現況検査により認められる状況の記録

令和5年4月14日	
NO	31
場所	B X 4 通り
部位	W 1 8
計画通りに配筋組（縦筋：D10@200mm ダブル）が行われていることを確認。 （縦筋は内側配筋、横筋は外側配筋）

令和5年4月14日	
NO	34
場所	B X 4 通り
部位	W 1 8

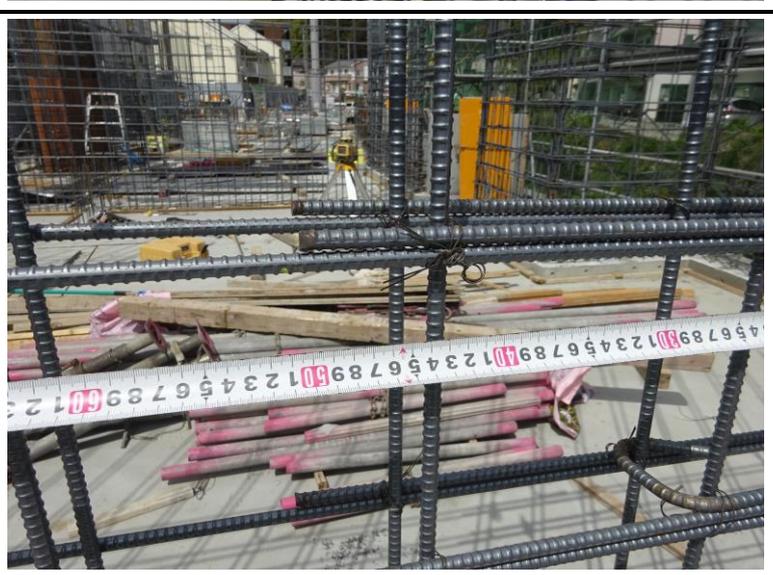
同上。壁厚180mmに対して鉄筋かぶり厚さ30mm（内外共）が確保される状況であることを確認。
